**RECONDUCTION n° 23/1
DU PROCES-VERBAL n° EFR-18-004759**

Concernant	Un bloc-porte vitré à un ou deux vantaux, égaux ou inégaux, à ossature aluminium Ossature : MB-78 EI Vitrages : Pyroguard T-EI30/18-1 (PYROGUARD UK LTD) Pyroguard T-EI30/18-1 VF (PYROGUARD UK LTD) Pyroguard T-EI30/18-1 VI (PYROGUARD UK LTD) Pyroguard T-EI30/18-2 (PYROGUARD UK LTD) Pyroguard T-EI30/18-2 VF (PYROGUARD UK LTD) Pyroguard T-EI30/18-2 VI (PYROGUARD UK LTD))
Demandeur	SOUCHIER – BOULLET SAS Parc SEGRO – ZAC de Lamirault – 42 rue de Lamirault CS20762 F - 77090 COLLEGIEN
Extensions de classement reconduites	Des extensions de classement peuvent se rapporter au procès-verbal de référence. Elles sont cumulables entre-elles après avis d'Efectis France. Les extensions de classement délivrées sur le procès-verbal de référence, et portant les numéros suivants, sont reconduites : 18/1, 18/2, 18/3, 18/4, 19/5, 19/6, 19/7, 19/8, 20/9, 22/10, 22/11 et 22/12
Durée de validité	Le procès-verbal de référence (ainsi que toutes ses éventuelles révisions) et les extensions de classement (ainsi que toutes leurs éventuelles révisions) mentionnées ci-dessus, ainsi que celles qui seraient délivrées après la date d'édition de

Planche n° 1 : Vue d'ensemble

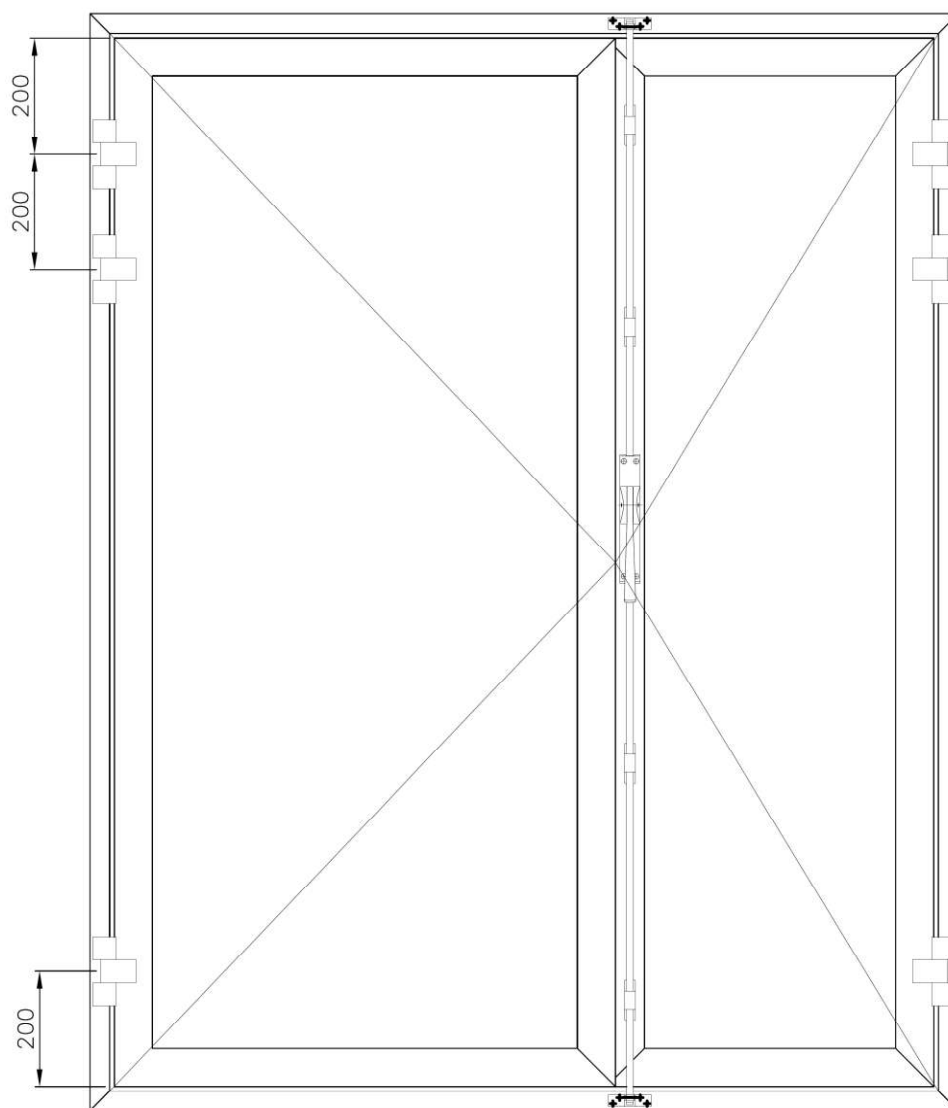
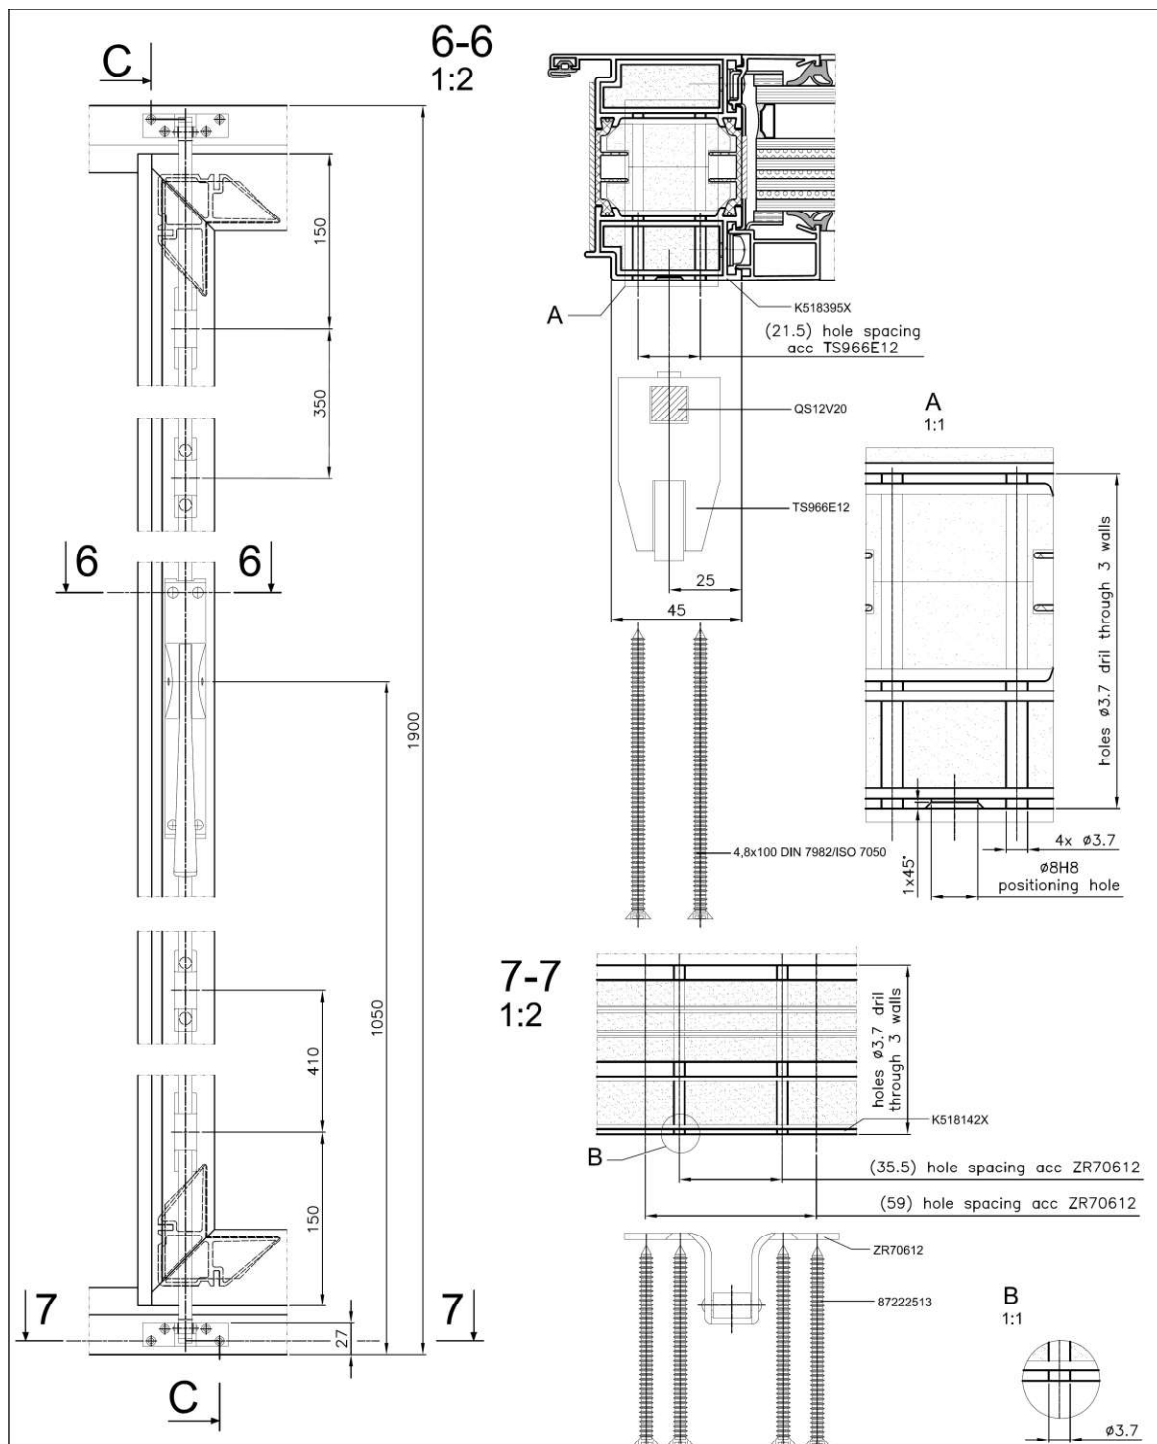
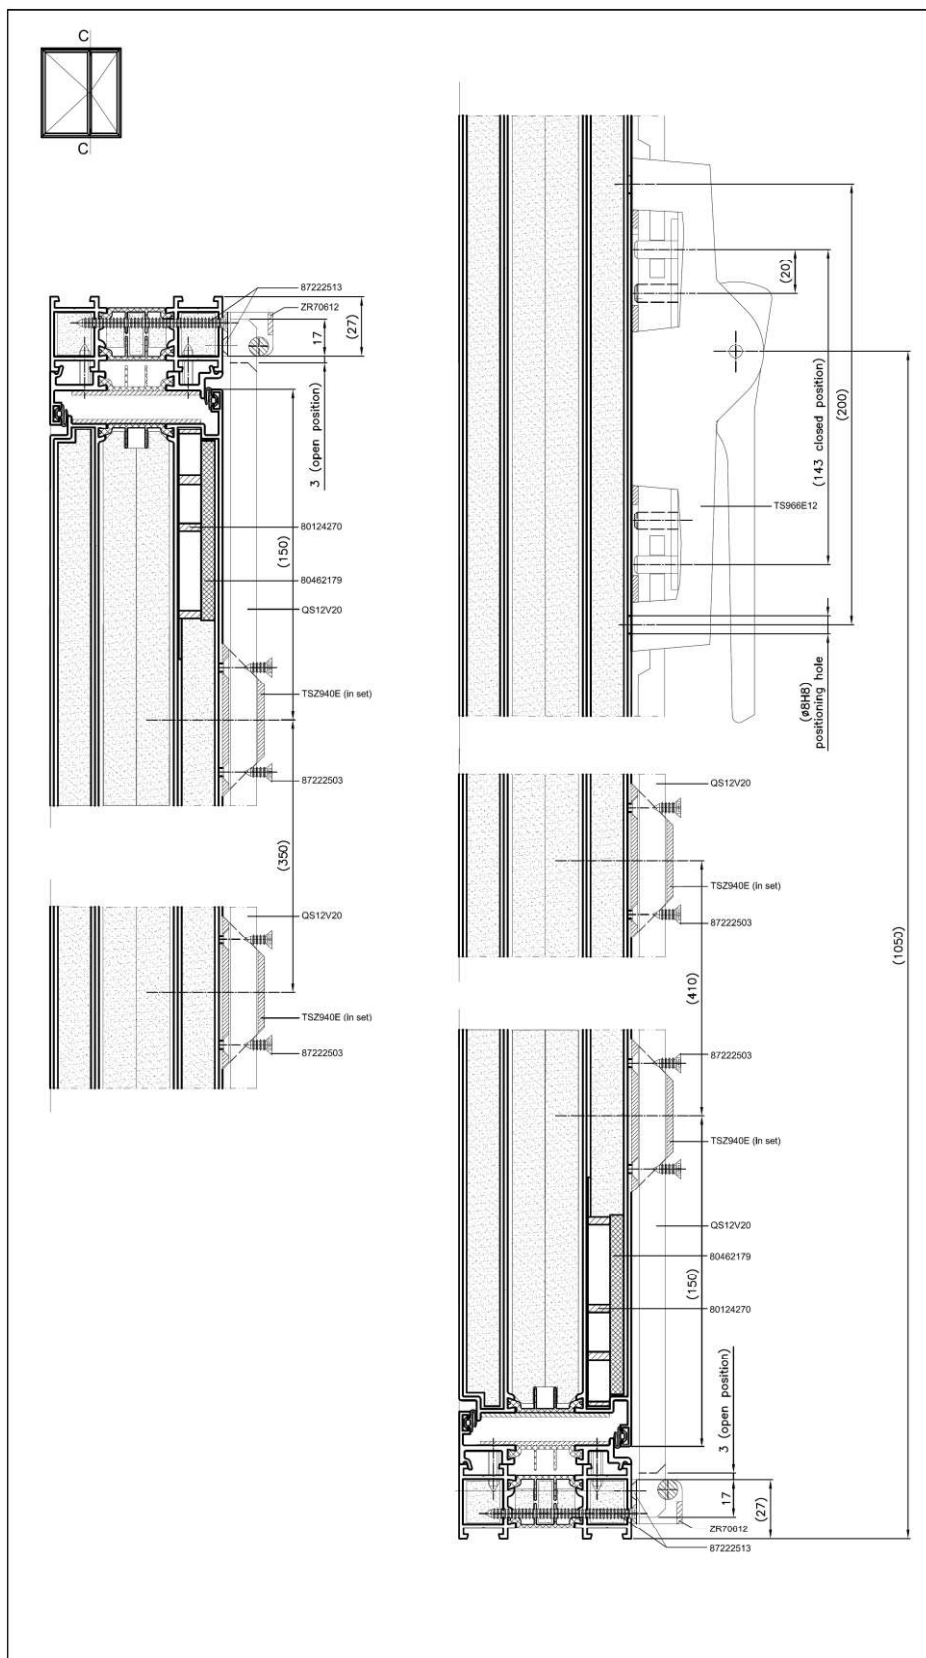
Voir planches n°1 à 3.

Planche n°4 : Fenêtre technique

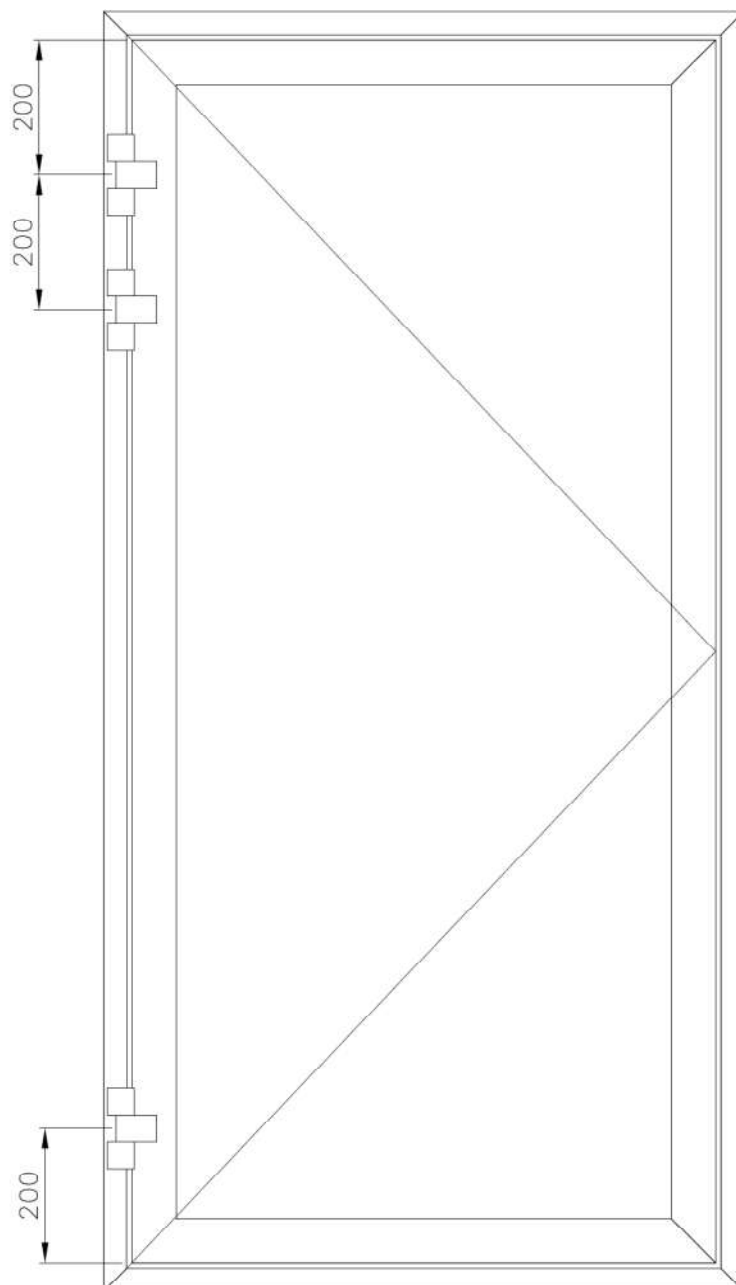
Voir planche n°4.

Planche n° 4a : Détail étanchéité : coupe verticale sur traverse haute

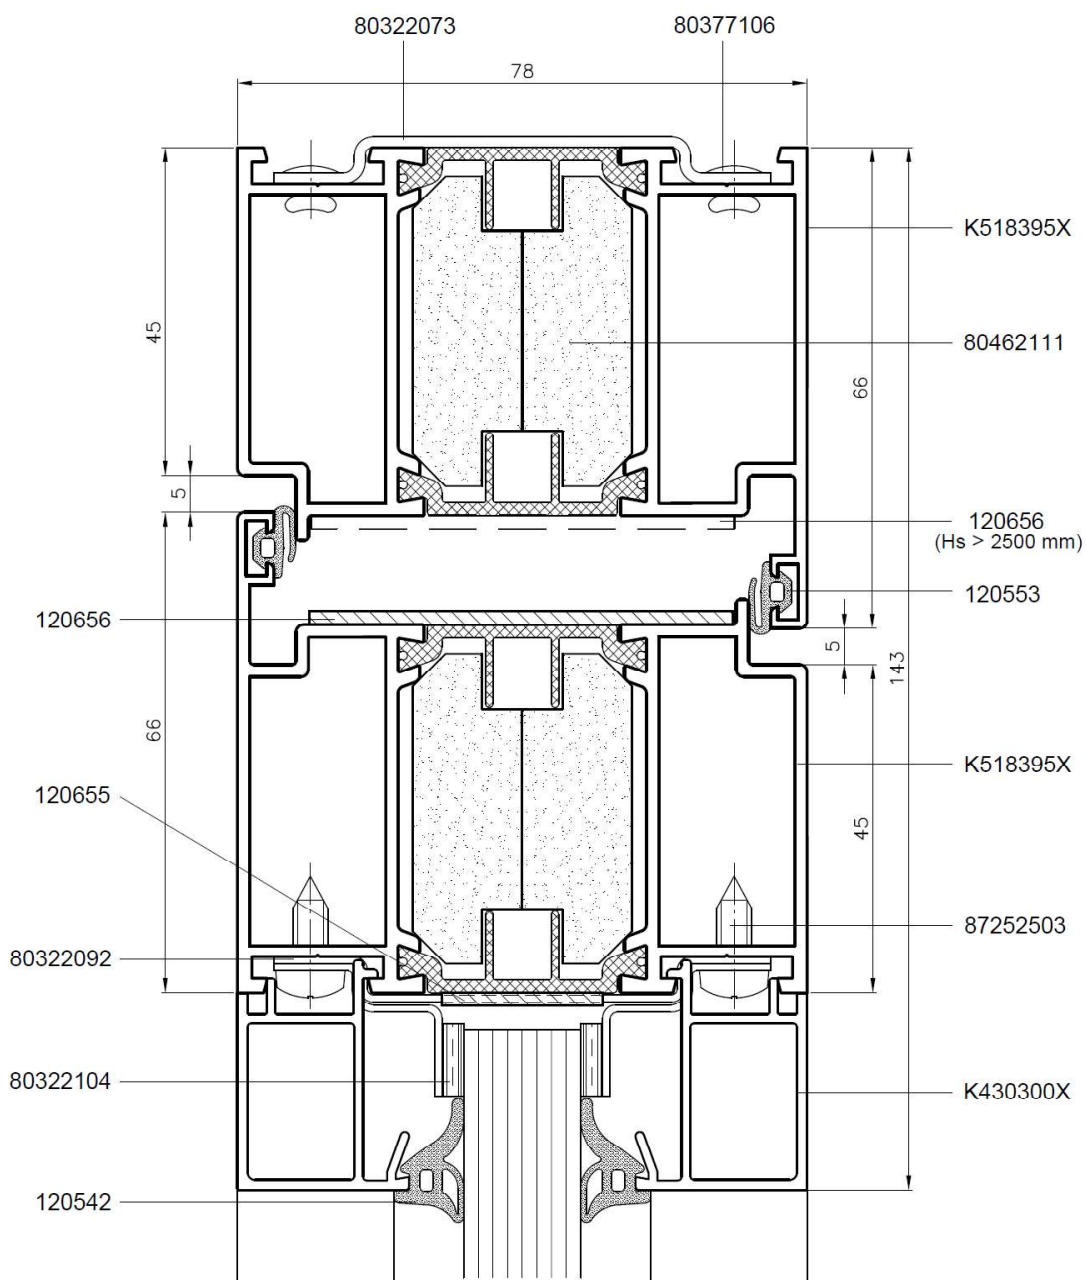
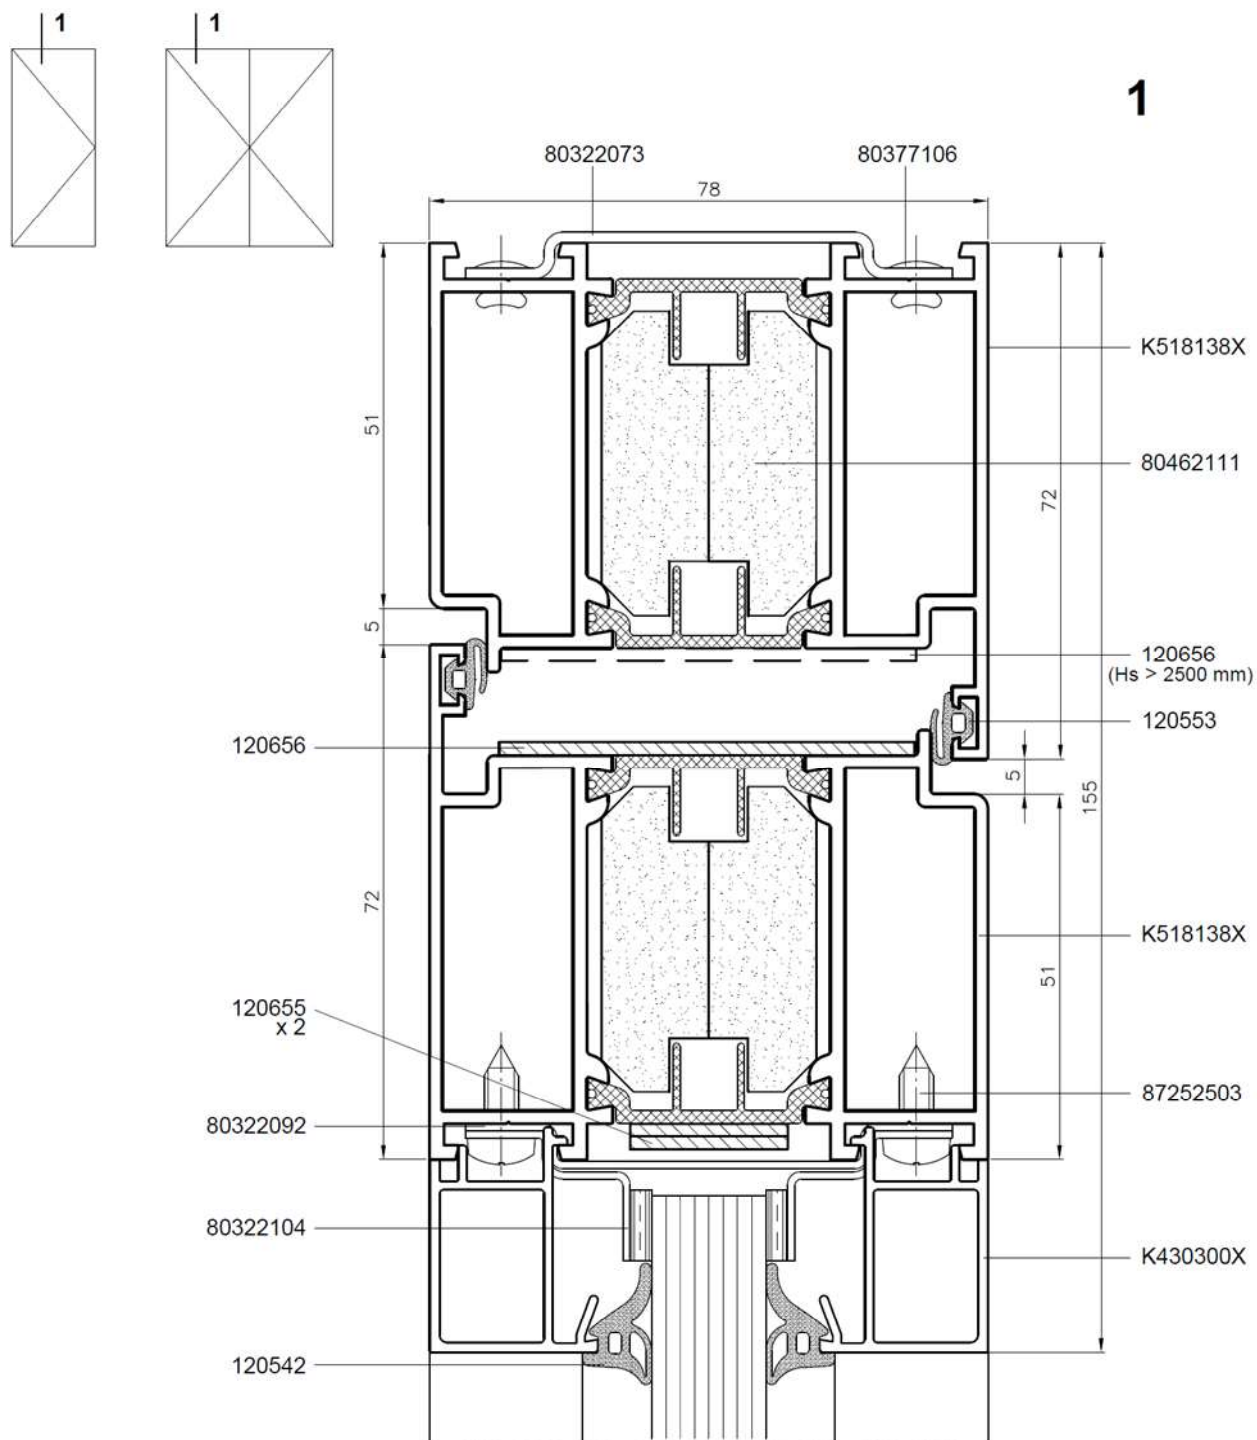
Lorsque des vitrages monolithiques sont mis en œuvre, un second joint de même référence et de même section est installé en traverse haute de chaque vitrage sur le premier joint. - Voir planches n° 4a à 5.

Planche n° 7 : Calage des éléments de remplissage

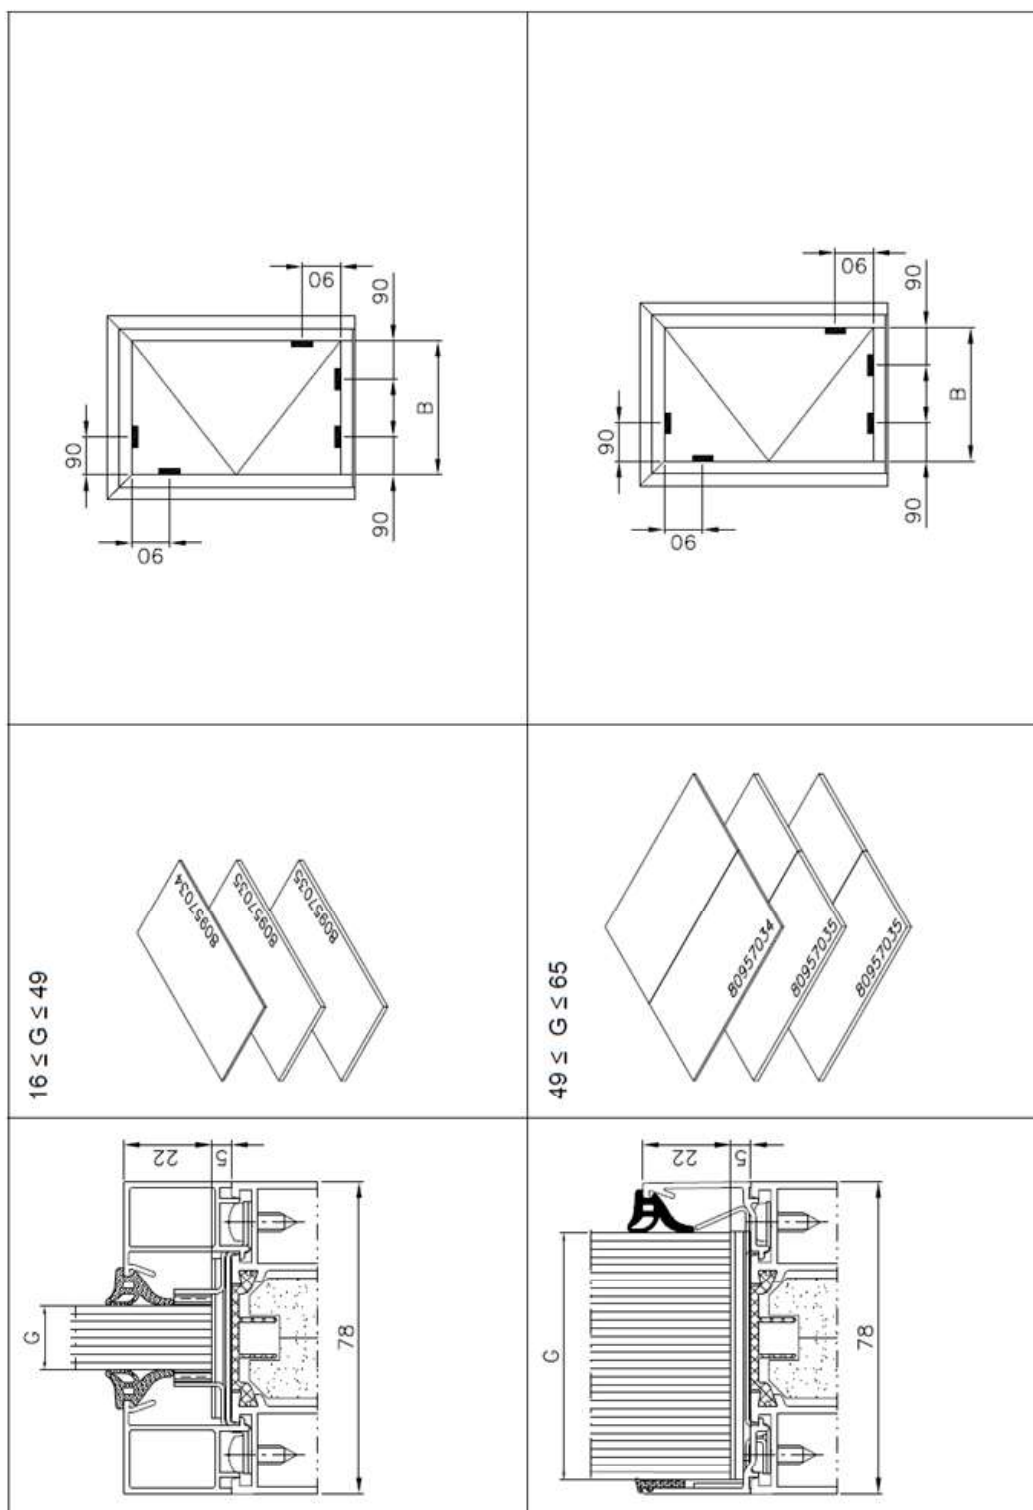
Le calage des éléments de remplissage est réalisé en partie basse aux deux extrémités de chaque élément de remplissage par des cales en bois dur de références respectives 80957034 et 80957035 (ALUPROF) et de dimensions respectives 1 x 40 x 80 mm et 2 x 40 x 80 mm associées à une cale en bois dur de référence 80957037 (ALUPROF), de dimensions 80 x 34 x 5 mm, positionnées à environ 100 mm des extrémités de la baie. - Voir planche n°7-.
